Beratungsaktion	Kennung	Gremium	Datum
Beschluss	öffentlich	Gemeinderat	26.05.2025
<b>Stellungnahme zum Teilregionalplan Energie - 2. Anhörung</b>

**Fortschreibung des Regionalplans Bodensee-Oberschwaben; Regionale Infrastruktur – Teilregionalplan Energie (Kap. 4.2) sowie Änderungen an anderen Plankapiteln hier: Beteiligungsverfahren gem. § 9 Abs. 2 und 3 des Raumordnungsgesetzes (ROG) in Verbindung mit § 12 Absatz 2, 4 und 5 des Landesplanungsgesetzes (LpIG)**

# Teilregionalplan Energie Regionalverband Bodensee Oberschwaben – 2. Anhörung

Bad Waldsee Michelberg (Englerts) – FFPV-436-037

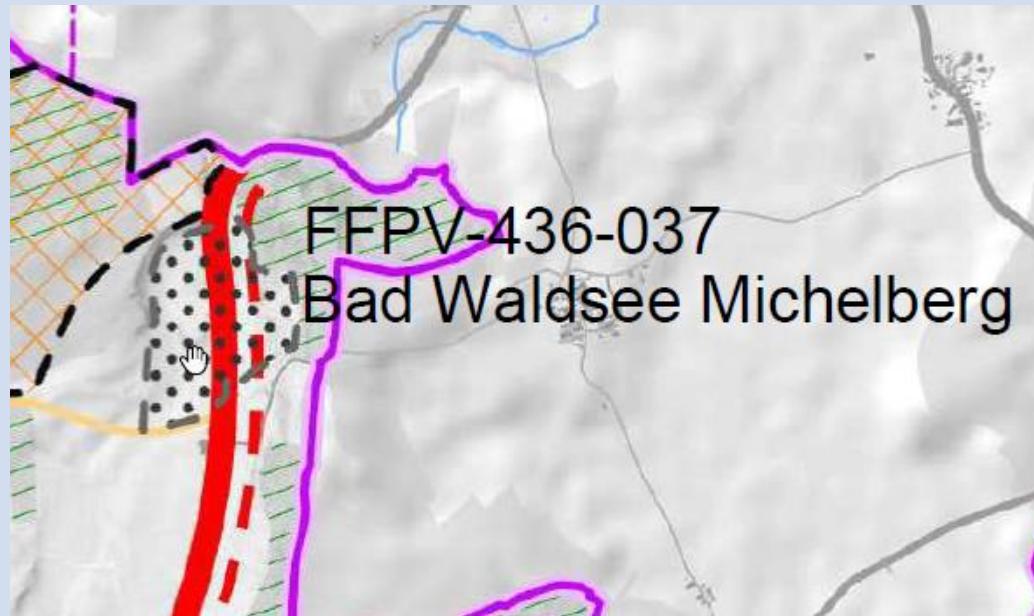
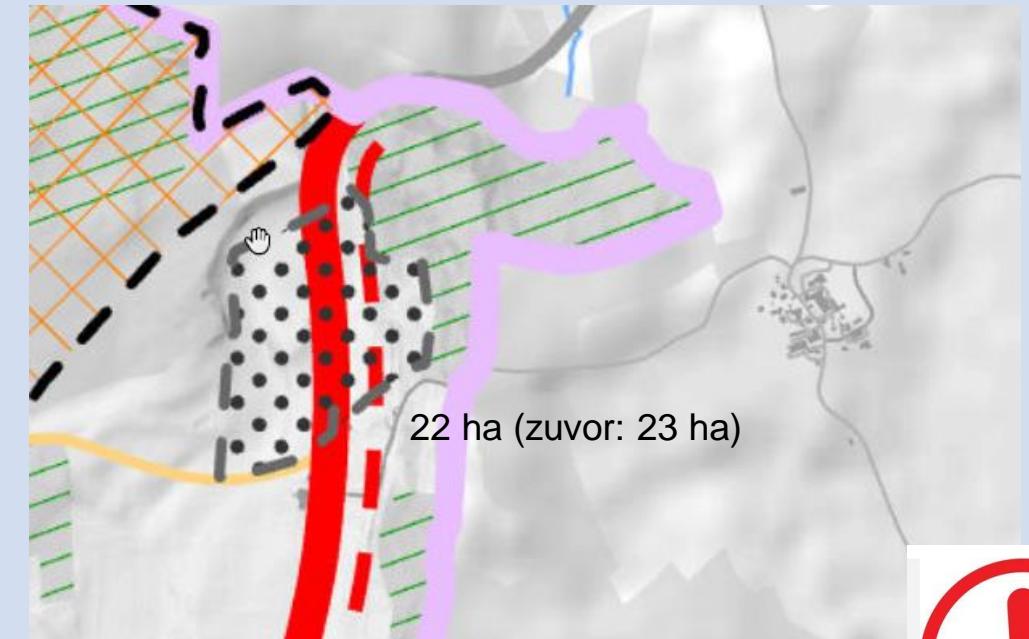
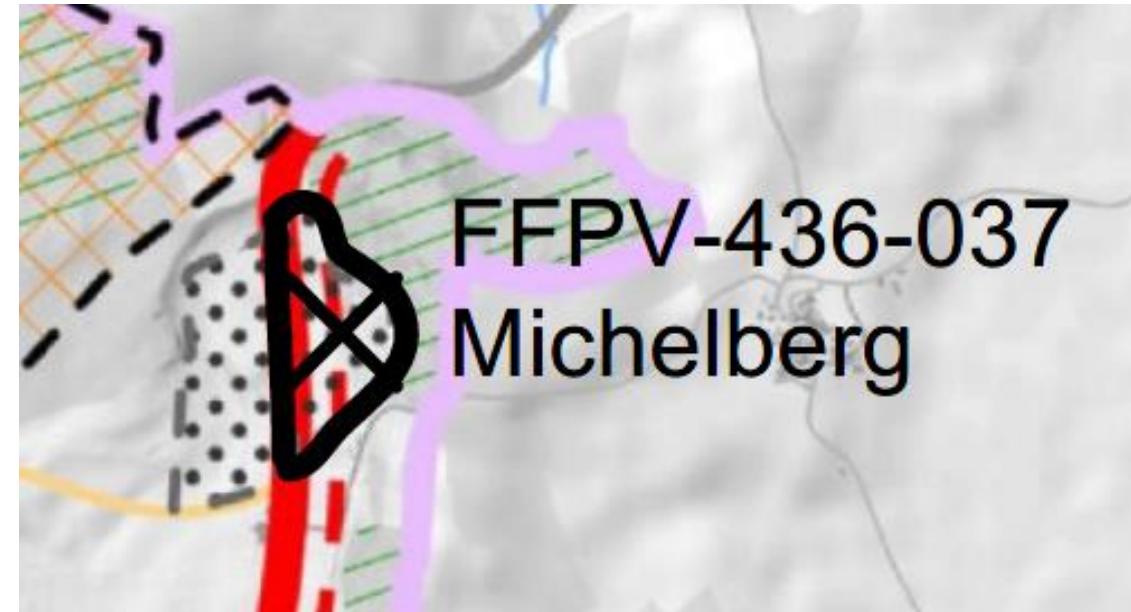
Ursprünglich war diese Fläche mit einer Größe von 23 ha vorgesehen. Laut Stellungnahme der Stadt Bad Waldsee muss der östlich der B 30 gelegene Teil aufgrund des 4-spurigen Ausbaus der B30 entfallen. Der westliche Bereich mit ca. **12 ha** kann weiterhin vorgesehen werden.

Die Fläche wurde aufgrund des nahegelegenen Vorranggebiets für Windenergie und der Freihaltung von Flächen für Rotorblätter auf **22 ha** (0,20 % der Gesamtfläche Bad Waldsee) reduziert.

Der Ausbau der B 30 ist ein überregional bedeutsames Infrastrukturprojekt, das sowohl in den verkehrspolitischen Zielsetzungen des Landes Baden-Württemberg als auch in der „Bundesverkehrswegeplanung 2030 in Oberschwaben“ Berücksichtigung findet. Die Trassensicherung entlang der Entwicklungssachse Ulm–Friedrichshafen besitzt Vorrang gegenüber einer Flächennutzung für Freiflächen-Photovoltaik.

Zudem handelt es sich bei der betroffenen Gesamtfläche um landwirtschaftlich besonders wertvolle Böden mit sehr hoher bis hoher Leistungs- und Funktionsfähigkeit im Naturhaushalt. Darüber hinaus ist die gesamte Fläche als landbauwürdige Vorrangfläche und als Vorbehaltsgelände I gemäß Flurbilanz 2022 eingestuft. Diese fachlichen Bewertungen unterstreichen die besondere Bedeutung der Fläche für Landwirtschaft und Bodenschutz, auch wenn das Fachgutachten die Eignungskriterien insgesamt höher gewichtet, als die bestehenden Nutzungskonflikte.

- Vorrang für Ausbau und Trassensicherung B30
- Entwicklung der Verkehrsachse priorisiert

- Fläche mit sehr hoher Bodenqualität
- Vorrangfläche und Vorbehaltstrur gemäß Flurbilanz 2022

Forderung: Reduzierung auf 11 ha

Bad Waldsee Mattenhaus – FFPV-436-036

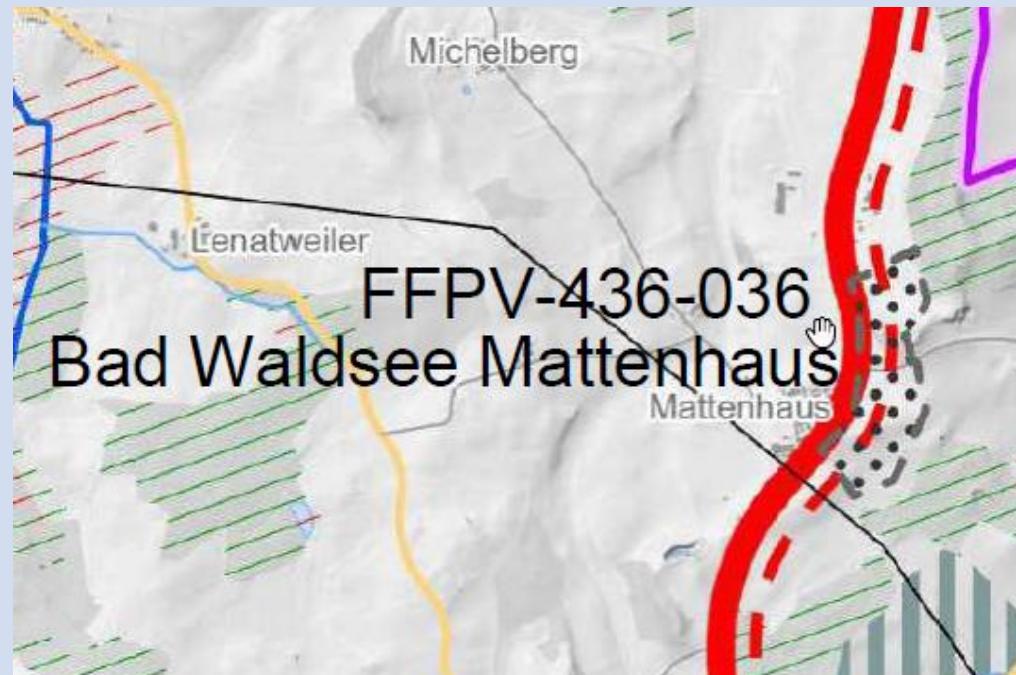
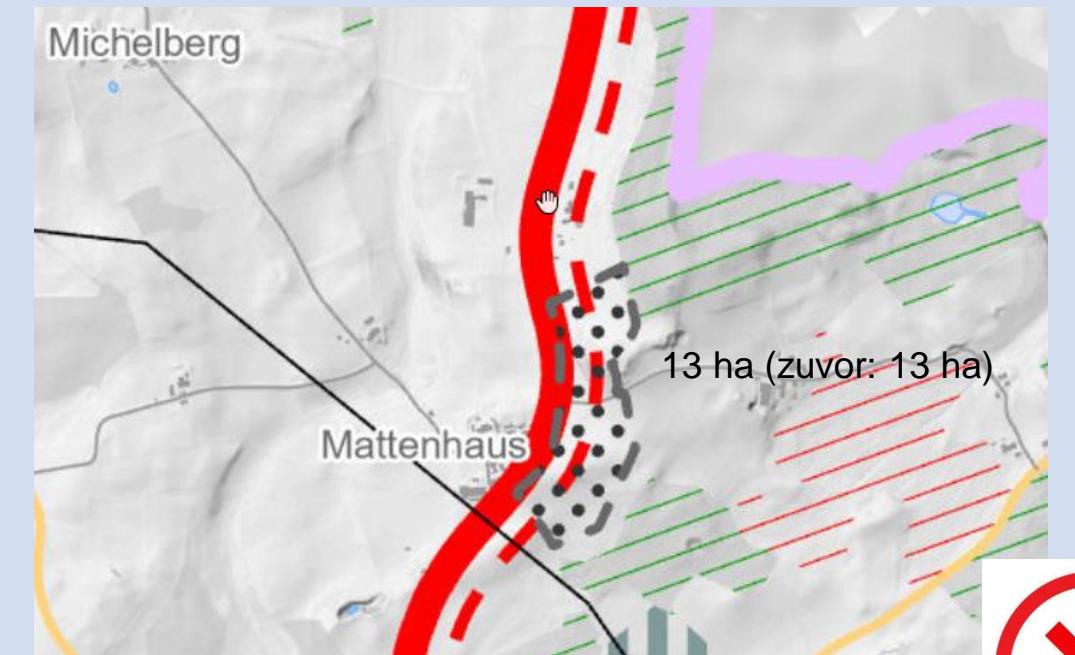
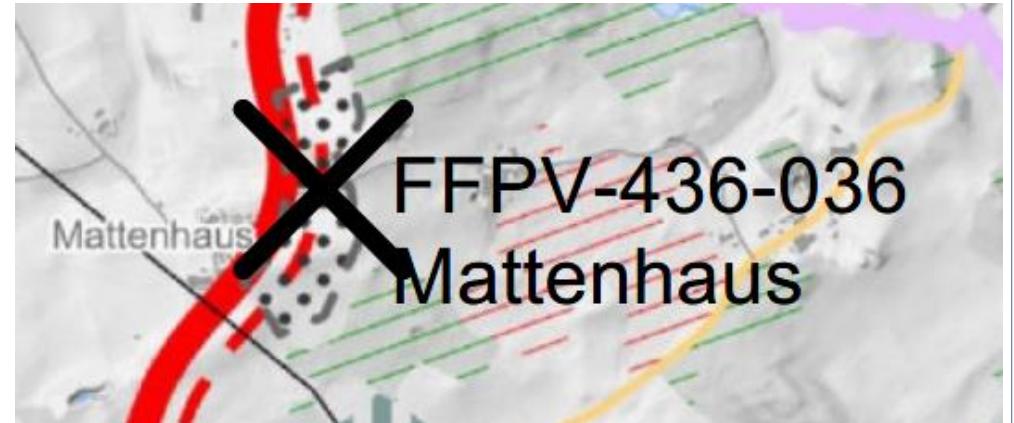
In der ersten Offenlage wurde die Fläche mit **13 ha**, was 0,12 % der Gesamtfläche von Bad Waldsee entspricht, ausgewiesen. Aufgrund des Ausbaus östlich der B 30 muss diese Fläche nach der Stellungnahme vom 08.05.2025 komplett entfallen.

Nach der zweiten Offenlage wurde keine Änderung dieser Fläche durch den RVBO vorgenommen.

Da der Ausbau ein überregional bedeutsames Infrastrukturprojekt ist, das sowohl in den verkehrspolitischen Zielsetzungen des Landes Baden-Württemberg als auch in der „Bundesverkehrswegeplanung 2030 in Oberschwaben“ Berücksichtigung findet, hat die Trassensicherung entlang der Entwicklungsachse Ulm–Friedrichshafen Vorrang gegenüber einer Flächennutzung für Freiflächen-Photovoltaik.

Darüber hinaus wäre im südlichen Bereich der geplanten Fläche mit unzulässigen Blendwirkungen auf den benachbarten Teilort Mattenhaus zu rechnen. Aufgrund der topographischen Situation ist die Wahrscheinlichkeit hoch, dass reflektiertes Sonnenlicht in Richtung der Wohngebäude streut und die Wohnqualität nachhaltig beeinträchtigt.

Zudem handelt es sich bei der betroffenen Fläche vollständig um besonders hochwertige Böden mit sehr hoher bis hoher Leistungs- und Funktionsfähigkeit im Naturhaushalt sowie um landbauwürdige Vorrangflächen, die als Vorbehalttsflur I gemäß Flurbilanz 2022 eingestuft sind. Diese Einstufungen unterstreichen die besondere agrarstrukturelle und bodenschutzfachliche Relevanz der Fläche.

Obwohl die formalen Eignungskriterien im Fachgutachten gemäß RVBO überwiegend positiv bewertet wurden, misst die Stadt Bad Waldsee den bestehenden Nutzungskonflikten mit der Infrastrukturplanung, der Wohnsiedlung und der Landwirtschaft ein höheres Gewicht bei. Aus Sicht der Stadt Bad Waldsee muss diese Fläche daher vollständig entfallen.

- Vorrang für Ausbau und Trassensicherung der B30 (überregionale Verkehrsbedeutung)
- Vorrangige Entwicklungsachse Ulm–Friedrichshafen

- Gefahr unzulässiger Blendwirkungen auf den Teilort Mattenhaus (Wohnbeeinträchtigung)
- Konkurrenz zwischen Infrastruktur, Wohnsiedlung und Freiflächen-Photovoltaik

- Fläche mit 100 % besonders hochwertigen Böden (sehr hohe bis hohe Leistungsfähigkeit)
- Vorrangfläche und Vorbehaltsflur I laut Flurbilanz 2022 (hohe agrarstrukturelle Relevanz)

Forderung: Streichung

Bad Waldsee Hierbühl – FFPV-436-038

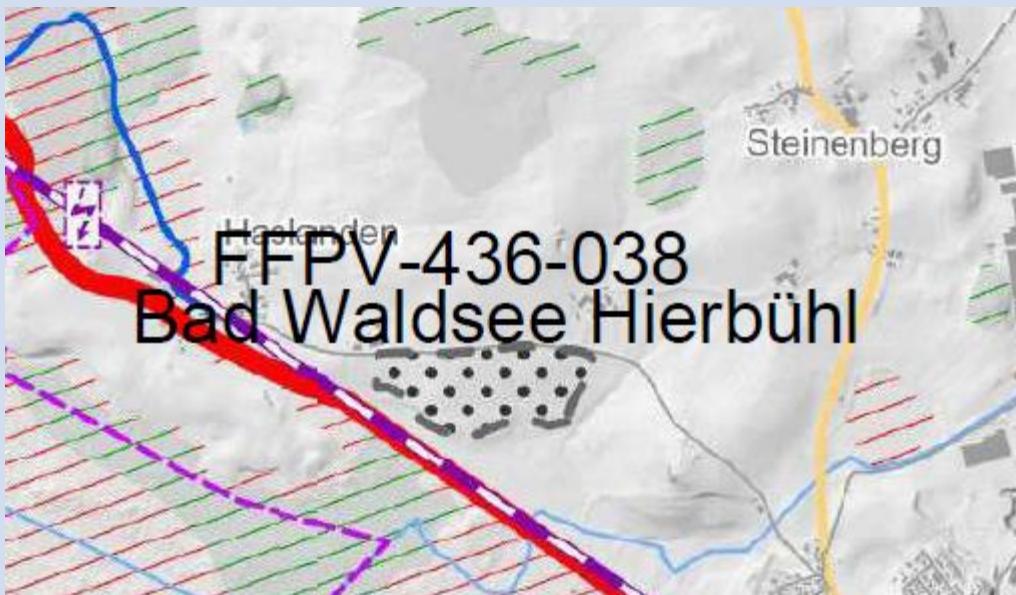
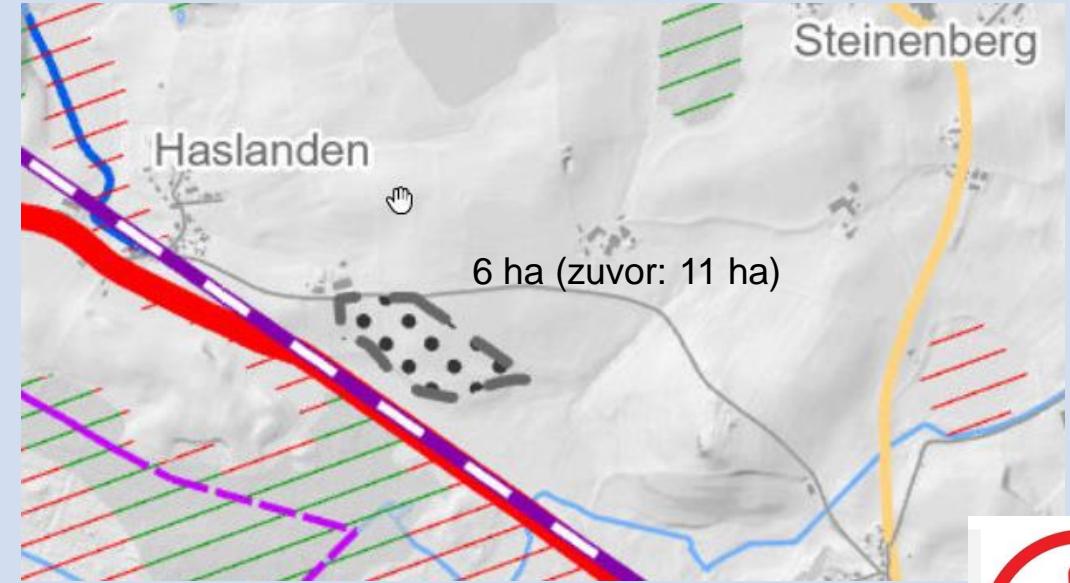
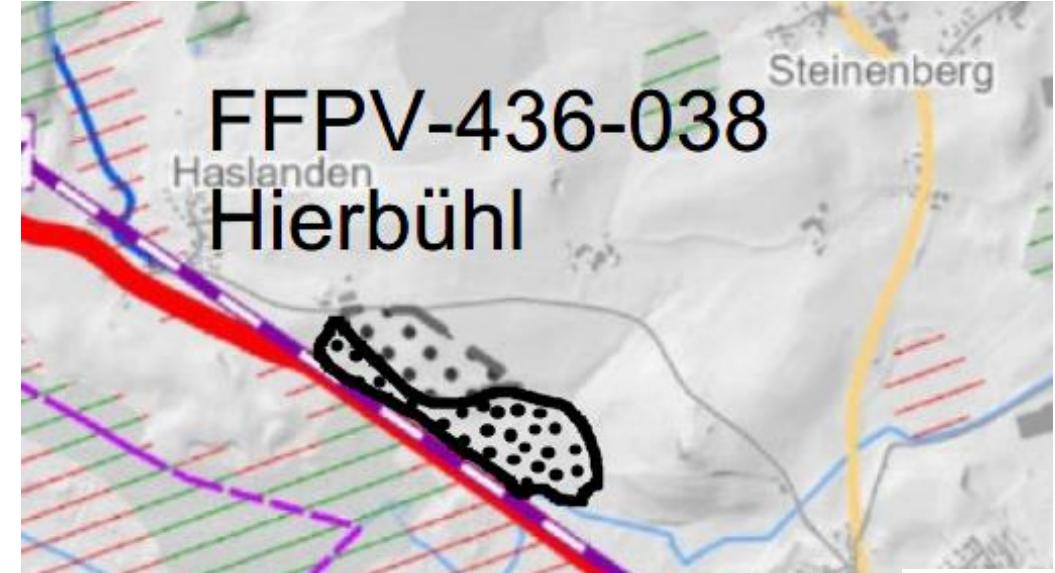
In der ersten Offenlage wurde die Fläche mit **11 ha** ausgewiesen. Die Stadt Bad Waldsee wies in ihrer Stellungnahme vom 08.05.2024 auf die beiden rechtsverbindlichen Bebauungspläne Hierbühl und dessen 1. Erweiterung hin, woraus sich durch die zusätzlichen **4 ha** eine Gesamtfläche von ca. **15 ha** ergeben würde.

Der RVBO hat dieses Gebiet auf eine Fläche von **6 ha** reduziert.

Die Fläche ist grundsätzlich geeignet, um als Vorbehaltsgebiet berücksichtigt zu werden. Zusätzlich ist eine Erweiterung der Fläche um jene Areale vorzunehmen, für die bereits die oben genannten rechtsverbindlichen Bebauungspläne vorliegen. Die Stadt Bad Waldsee empfiehlt weiterhin die Ausweisung der Fläche und die Erweiterung auf ca. **15 ha**.

- Fläche grundsätzlich geeignet und konfliktarm nutzbar
- Erweiterung um bestehende rechtsverbindliche Bebauungspläne möglich

- Gesamtfläche (ca. 10 ha) bereits durch Bebauungspläne gesichert
- Stadt Bad Waldsee empfiehlt ausdrücklich die Ausweisung und Erweiterung auf ca. 15 ha

Forderung: nochmals Erweiterung auf 15 ha

Bad Waldsee-Ost – FFPV-436-035

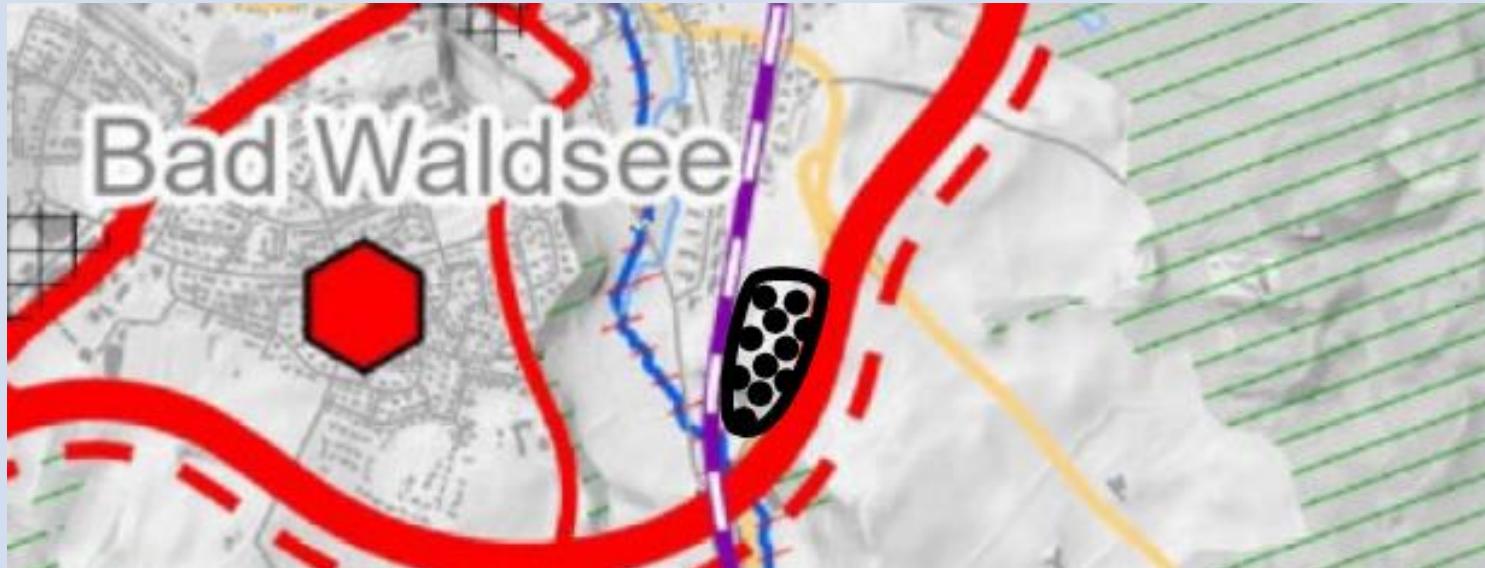
Die in der ersten Offenlage mit **5 ha** vorgesehene Fläche ist laut Stellungnahme der Stadt Bad Waldsee vom 08.05.2024 aufgrund geplanter städtebaulicher Entwicklungen – u. a. für einen neuen Bauhof und künftige Wohnnutzung – zu streichen. Als Ersatz bietet sich eine ca. **6 ha** große Fläche südlich der Heizzentralen von Stadtwerken und Rehakliniken (Schützenstraße 69/73) an. Sie liegt zwischen Bahnlinie, Kreisstraße und B 30 und wurde im Rahmen der Kommunalen Wärmeplanung bereits auf die Nutzung für Freiflächen-PV geprüft.

Der RVBO sieht im überarbeiteten Planentwurf die Streichung dieser Fläche vor, was von der Stadt Bad Waldsee begrüßt wird.

Weiterhin empfiehlt die Stadt Bad Waldsee dem RVBO die Ausweisung einer ca. **6 ha** großen Fläche südlich der Heizzentralen der Stadtwerke und Rehakliniken.

Für Gebiet „Bad Waldsee Ost“ soll Gebiet „Heizzentrale“ als Flächenanteil aufgenommen werden.

Fläche entfallen. Forderung: Neuaufnahme der Fläche bei der Heizzentrale

Bad Waldsee Unterurbach – FFPV-436-034

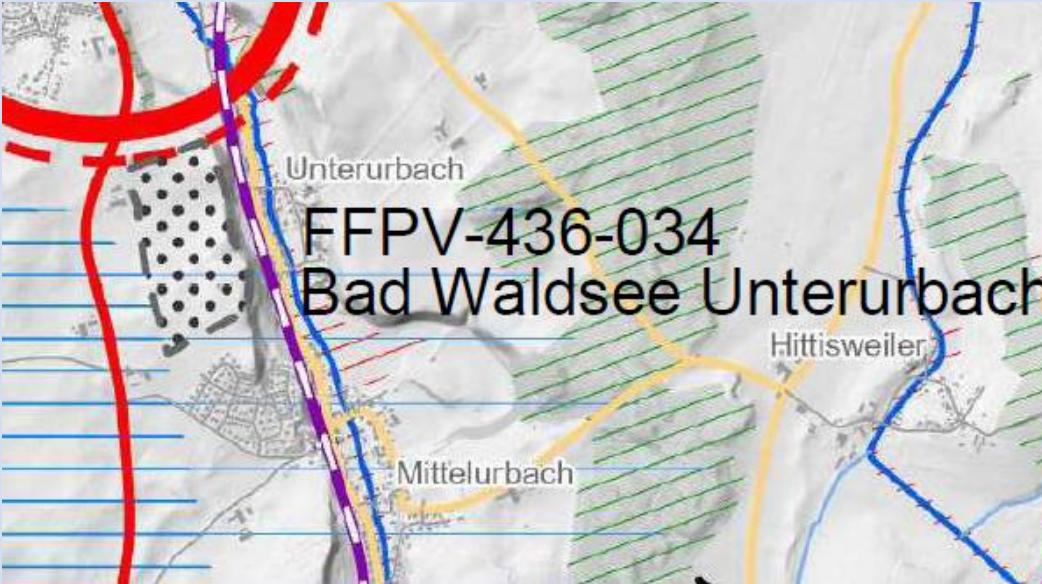
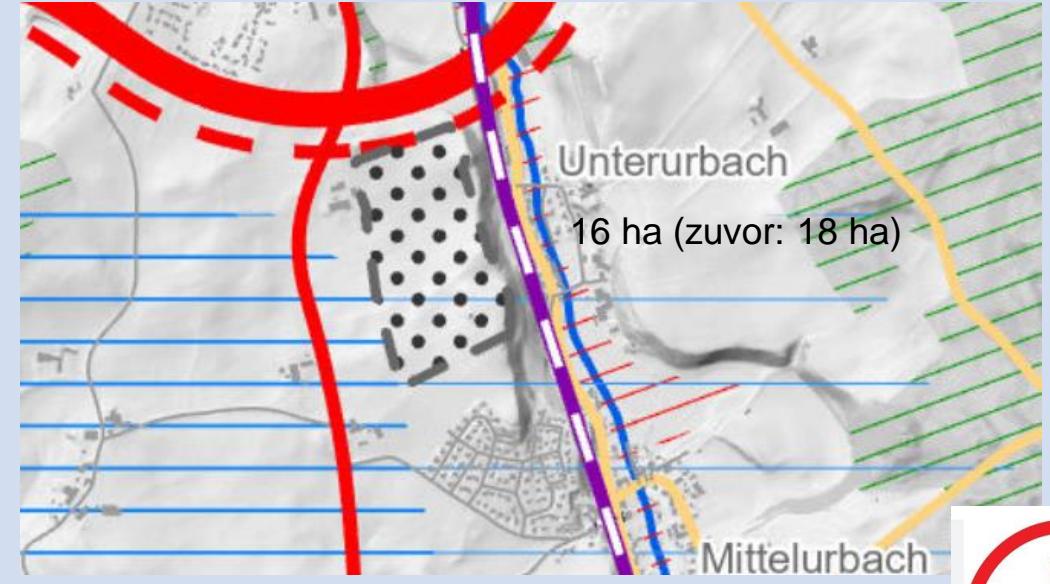
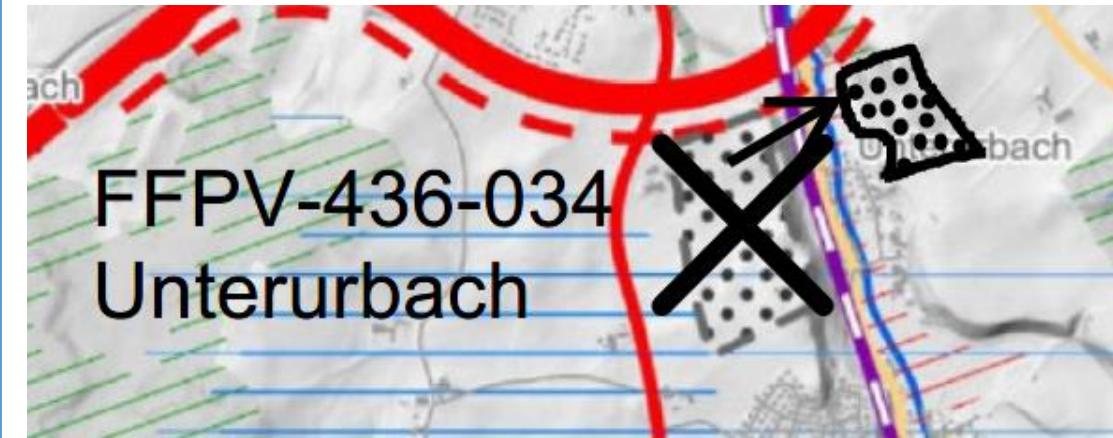
In der ersten Offenlage wurde die Fläche mit **18 ha** vorgesehen. Hier hat die Stadt Bad Waldsee in der Stellungnahme vom 08.05.2024 eine Streichung der Fläche gefordert, um eine Überlastung des Teils Unterurbach zu vermeiden, da bereits nordöstlich von Unterurbach auf dem Flst. 25, Gemarkung Mittelurbach mit 8 ha eine Fläche für Agri-PV berücksichtigt werden soll. Das Bauleitplanverfahren wurde in 2024 abgeschlossen und ist rechtsverbindlich.

Im zweiten Anhörungsentwurf hat der RVBO dieselbe Fläche mit einer Größe von **16 ha** vorgesehen. Das entspricht 0,14 % der Gesamtfläche von Bad Waldsee und einer Verkleinerung um 2 ha aufgrund eines Vorsorgeabstands zur Siedlung.

Die Stadt Bad Waldsee hält weiterhin an einer Streichung der Fläche fest, da sie zu einer unzumutbaren Belastung des Teils Unterurbach führt. Neben der optischen Wirkung besteht auch hier eine Kumulationswirkung mit bereits bestehenden und geplanten Energieinfrastrukturen im direkten Umfeld. Dies gefährdet die Wohnruhe sowie die landschaftliche Eigenart des Ortsteils.

Darüber hinaus handelt es sich bei der Fläche vollständig um besonders schutzwürdige landwirtschaftliche Vorrangflächen mit sehr hoher bis hoher Bodenfunktionalität (100 %) sowie um eine Vorbehältsflur I gemäß Flurbilanz 2022. Diese Einstufung unterstreicht die hohe Bedeutung der Fläche für die landwirtschaftliche Nutzung und den regionalen Naturhaushalt. Aus bodenschutzfachlicher und agrarstruktureller Sicht ist ein langfristiger Erhalt daher geboten.

Die Stadt Bad Waldsee schlägt vor, die alternative Fläche nordöstlich von Unterurbach auf dem Flurstück Nr. 25, Gemarkung Mittelurbach, mit einer Fläche von etwa **8 ha** in die Flächenkulisse aufzunehmen. Die Agri-PV-Anlage vereint nachhaltige Energiegewinnung mit landwirtschaftlicher Nutzung und weist daher eine besonders hohe Flächeneffizienz bei gleichzeitig geringer landschaftlicher Eingriffsintensität auf.

- Unzumutbare Belastung für den Teilort Unterurbach (optische Wirkung, Kumulation von Energieinfrastruktur)
- Kritischer Abstand zur Wohnbebauung, Beeinträchtigung der Wohnqualität und Landschaft

- 100 % besonders schutzwürdige landwirtschaftliche Vorrangfläche (sehr hohe Bodenfunktionalität)
- Vorrangfläche gemäß Flurbilanz 2022, hoher Wert für Landwirtschaft und Naturhaushalt

- Alternative Fläche bei Mittelurbach (Agri-Photovoltaik, kombinierte Nutzung, geringe Eingriffsintensität)

Forderung: Streichung der Fläche und Neuaufnahme Agri-PV St. Josef
